Communauté de Communes du Pays Sabolien

MODIFICATION SIMPLIFIEE N°1 DU PLAN LOCAL D'URBANISME INTERCOMMUNAL VALANT PROGRAMME LOCAL DE L'HABITAT

Dossier d'approbation

NOTICE DE PRESENTATION

Règlement graphique des informations et obligations (document 5_4) du PLUiH
Zoom sur Ouest Park

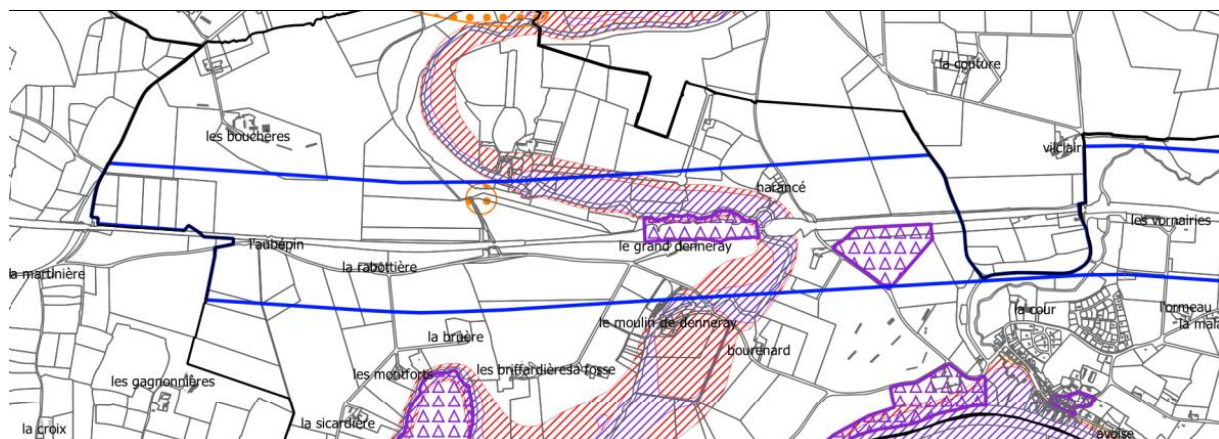
La présente modification simplifiée n°1 du PLUiH reportera sur ce document graphique les marges de recul définies dans le cadre de l'étude dite loi Barnier réalisée sur Ouest Park et justifiées dans une nouvelle Orientation d'Aménagement et de Programmation.

Classement sonore des infrastructures de transport terrestres

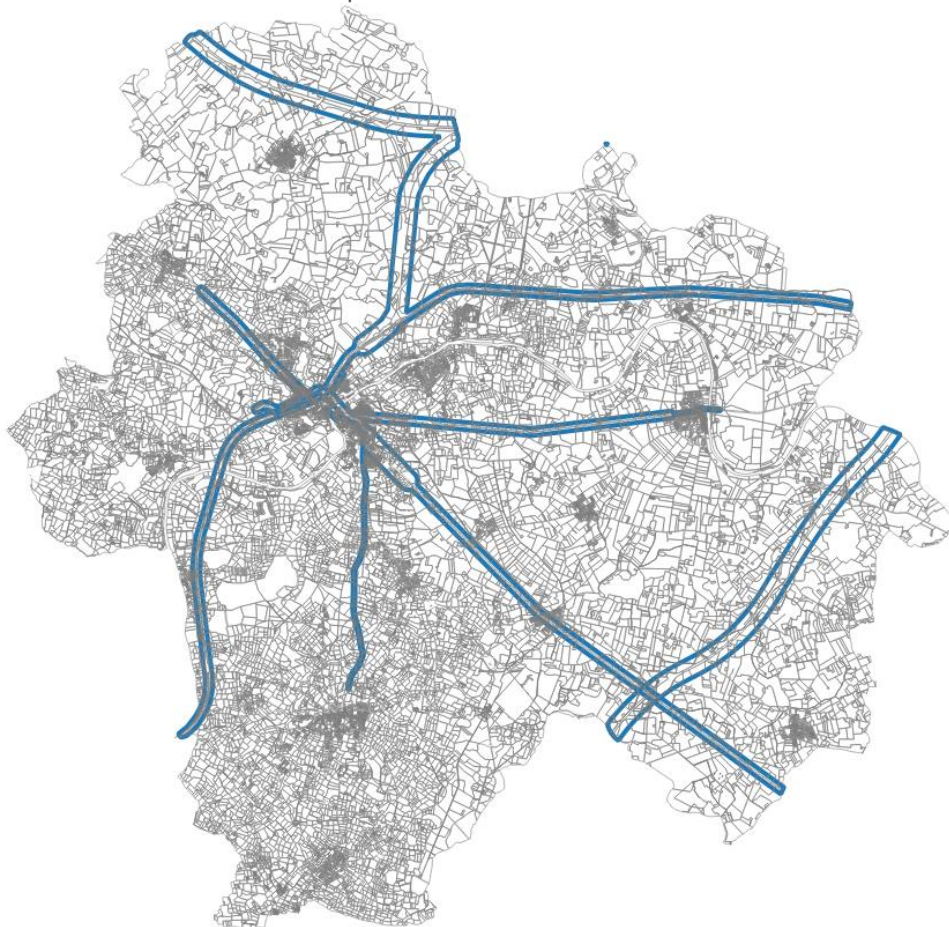
Cette erreur matérielle doit être corrigée dans la modification simplifiée n°1 du PLUiH en affichant les bonnes informations.

- Commune de Juigné-sur-Sarthe (information absente)
- Commune d'Avoise (couverte)
- Commune d'Asnières sur Vègre (interruption)
- Commune d'Avoise (couverte)

Couche corrigée des bandes affectées par des nuisances sonores, source DDT72
